NP-RT 型 仕様変更のお知らせ

1. 対象製品：フローリレーNP-RT 型
2. 変更内容：
端子台を変更いたします。

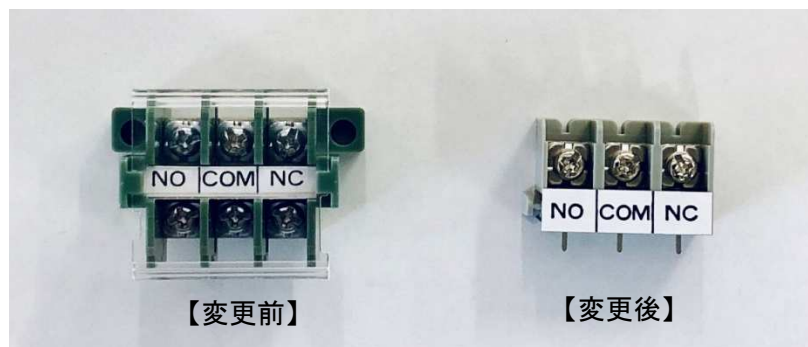
変更前	変更後
ねじ端子	M3.5	
電線	2 mm ² MAX	
端子ねじ締付推奨トルク	0.94~1.51 N・m (基準 1.17 N・m)	0.9 N・m

3. 変更理由：現行品の製造中止のため
4. 変更品の出荷時期：2019年6月受注分より
